COMMISSION LOCALE DU SIITE PATRIMONIAL REMARQUABLE

Modification n°1 du PLUi

Notice de présentation

Objet : enquête publique de la 1^e modification du PLUi Val Drouette

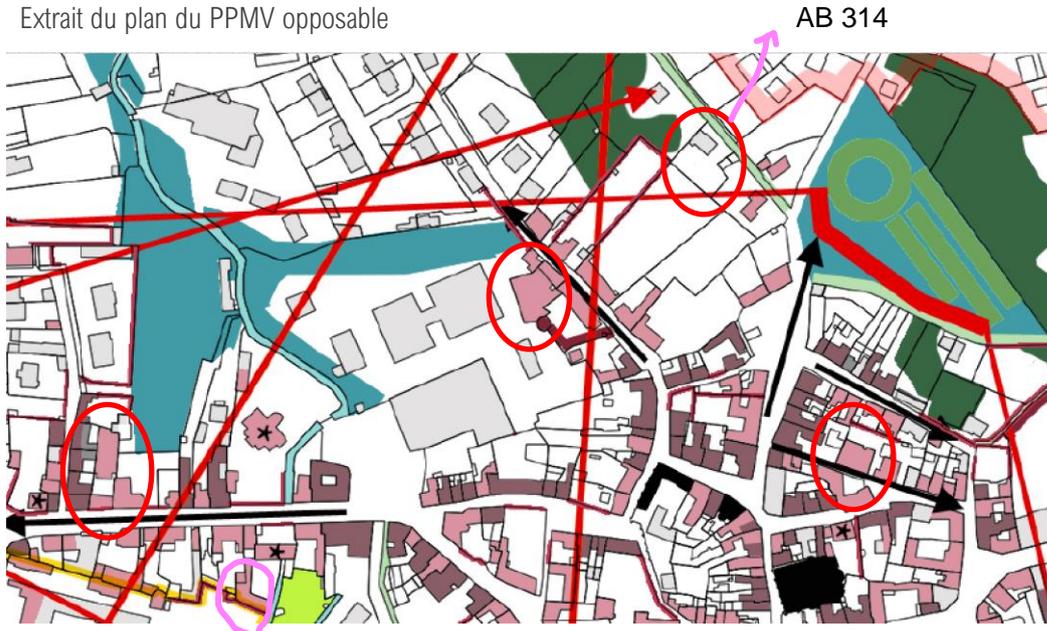
Au §2.5.6 l'enjeu n'est pas clairement explicite et à la lecture du document il semblerait que des fonds de parcelles actuellement boisés puissent devenir urbanisables ? Si c'est le cas cela questionne au regard de la préservation des espaces de biodiversité. Il est mention "d'espaces boisés à conforter" mais l'on ne trouve pas de définition précise du terme. Des clarifications doivent être portées. D'autre part il est fait mention d'une parcelle AH332 invisible dans le secteur, s'agirait-il plutôt de la parcelle AH322 ?

4- Plan S.P.R. – Parcelles AH 205, AH 323, AH 215, AH 217 et AH 322

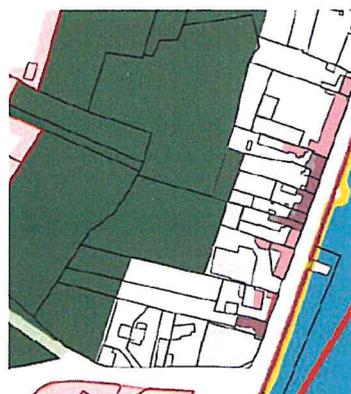
Seuls ces 2 extraits du plan S.P.R. doivent figurer dans cette modification du PLUi.

En effet, les autres extraits de plans concernent les parcelles AC 205 et AB 332, qui n'ont pas été évoquées lors de la Commission Locale du Site Patrimonial Remarquable (CLSPR).

Le numéro de parcelle, AH 322, doit être indiqué dans le texte des « objectifs de la modification » à la place de la parcelle 332.

5- Parcelles AC 133, AE 314, AC 100 et AE 277

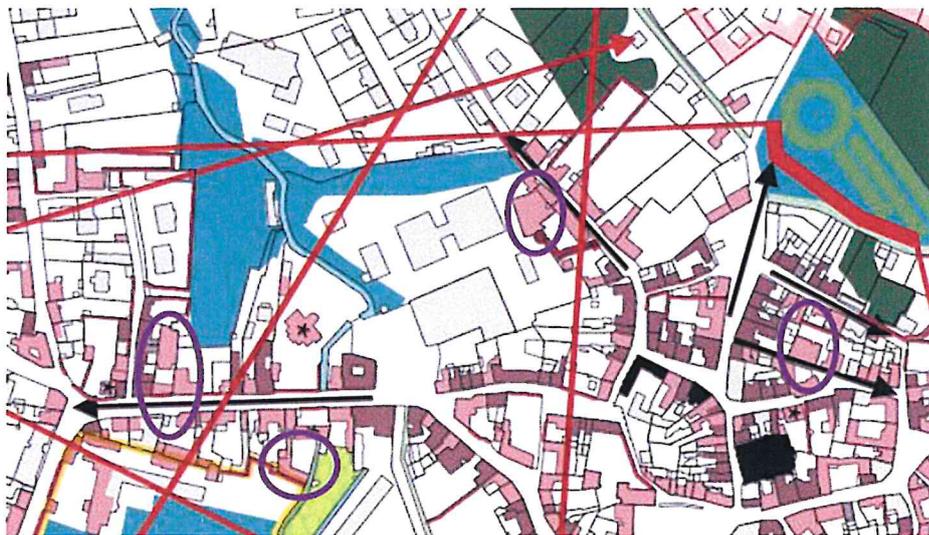
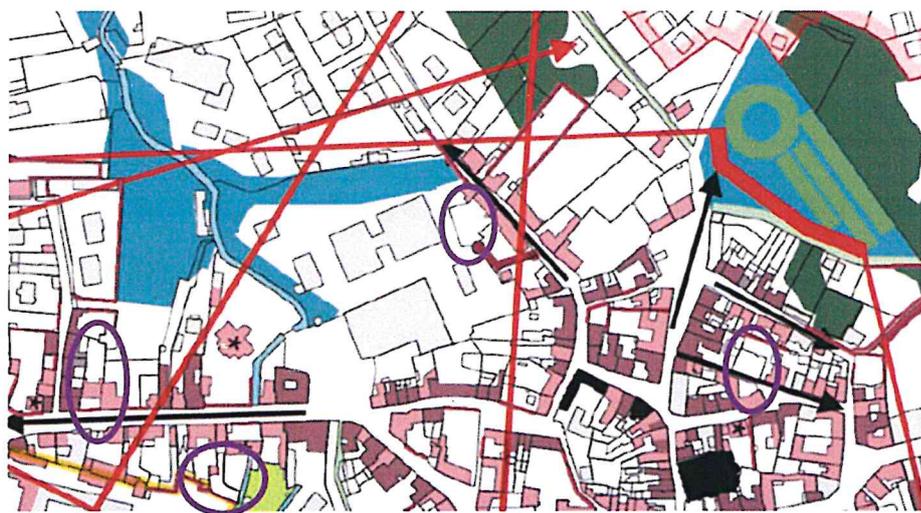
La parcelle AE 314 n'apparaît pas à modifier sur le plan.

La parcelle AB 314 est entourée pour modification.

Or, les modifications concernent bien la parcelle AE 314. Le bâti situé sur la parcelle AB 314 n'est pas repéré sur le plan SPR.

Objet Observations modification PLUi - Secteur des Charrons à Droue-sur-Drouette

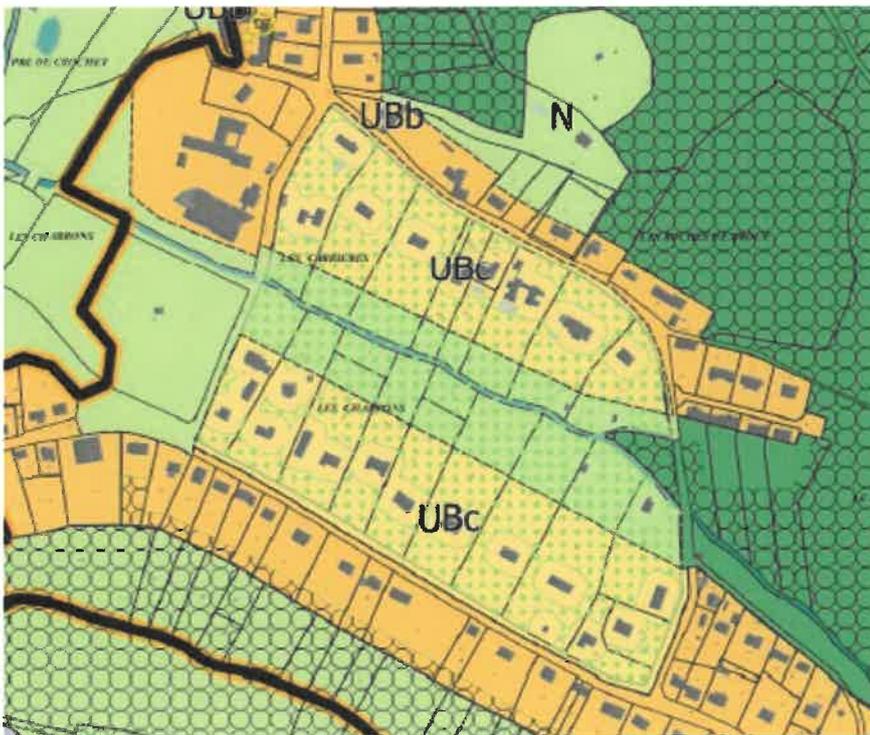
Cela concerne le **quartier des Charrons à Droue-sur-Drouette**, aujourd'hui classé en zone UBc / N. La majorité des parcelles de ce secteur était jusque-là sous la contrainte du règlement du lotissement des Charrons, qui interdisait la division des parcelles. Ce règlement a été supprimé suite à un vote des co-lotis en 2023.

Suite à la suppression de ce règlement de lotissement, je tiens à souligner la **nécessité de protéger ce secteur de l'urbanisation via le PLUi**.

En effet, ce **secteur présente un fort enjeu écologique** de part la présence de la Drouette et la proximité immédiate de la ZNIEFF de type 1 qui existait à Droue-sur-Drouette jusqu'en 2014.
